NZ.261.123.2024

Dotyczy: Przebudowa drogi wewnętrznej, miejsc parkingowych i elementów chodników wraz z rozbudową sieci kanalizacji opadowej, przebudową sieci elektroenergetycznej oraz z przebudową nawierzchni przy ul. Stanisława Kłosowskiego w ramach realizacji zadania pn.: "Modernizacja miejsc postojowych w Dzielnicy Nowa Huta, obręb 7". Numer sprawy: 17/IX/2024.

Zamawiający, zgodnie z art. 284 ust. 6 ustawy z dnia 11 września 2019 r. Prawo zamówień publicznych (Dz. U. z 2024 r. poz. 1320), przekazuje treść pytań oraz udzielone odpowiedzi:

Rys. 26A. Stojak rekomendowany.

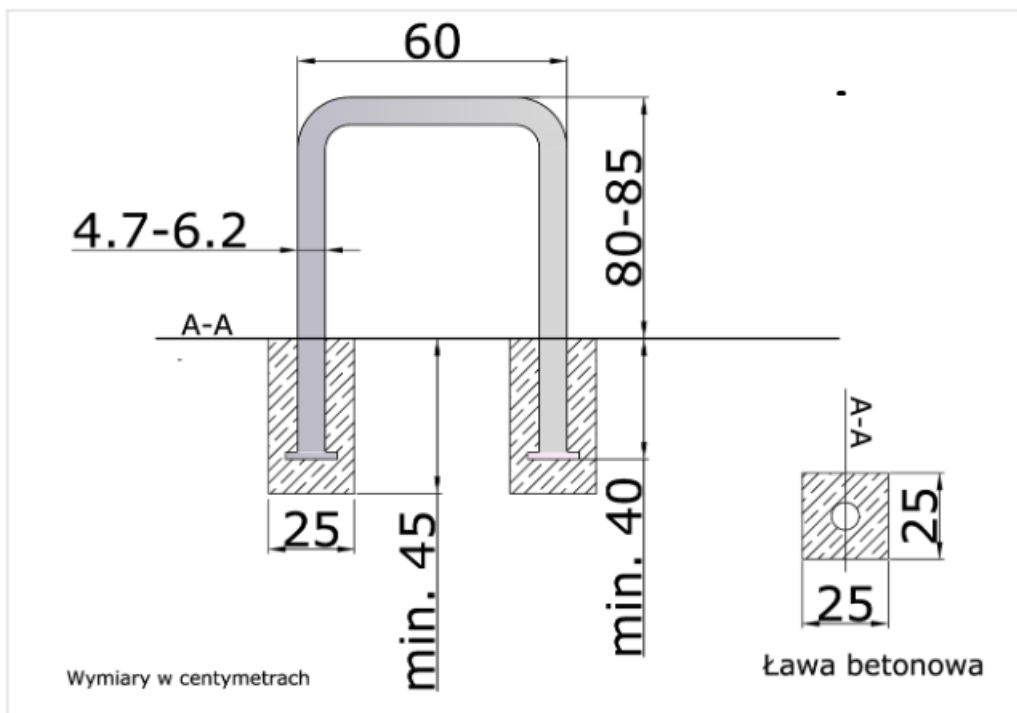
- a) doprecyzowanie/ podanie parametrów/ przesłanie rysunku poglądowego nt. stojaków rowerowych
- b) doprecyzowanie czy należy dostarczyć i zamontować bariery U12b czy słupki U12b i również podanie parametrów

a) Stojaki rowerowe powinny być zgodne z Zarządzeniem Nr 3113/2018 Prezydenta Miasta Krakowa z dnia 15.11.2018 r. w sprawie wprowadzenia „Standardów technicznych i wykonawczych dla infrastruktury rowerowej Miasta Krakowa”. Należy zastosować stojak rekomendowany wg rys. 26A załącznika do ww. zarządzenia (poniżej).

Stojak rowerowy musi umożliwić przypięcie do niego ramy i przedniego koła roweru przy pomocy standardowego zapięcia sztywnego, tzw. u-locka o wymiarach wewnętrznych 20 cm na 10 cm (tzw. zapięcie referencyjne) a parking - umożliwienie wprowadzenia roweru. Stojak może mieć dowolną formę, spełniającą powyższe warunki. Na potrzeby niniejszych standardów rekomenduje się stojak wzorcowy w formie pałaka (odwróconej litery U) wykonany z rury stalowej o średnicy 4,7-6,2 cm, wysokości 80-85 cm i długości 60 cm jak na rysunku 25A oraz dopuszcza stojaki o wymiarach określonych na rysunku 25B – średnicy rury 6-8 cm i grubości ścianki od 2,9 do 3,2 mm oraz długości 0,8-1,0 m i wysokości nad nawierzchnię 0,6 – 0,7 m, umieszczane w kotwach betonowych na głębokość co najmniej 0,35 m.
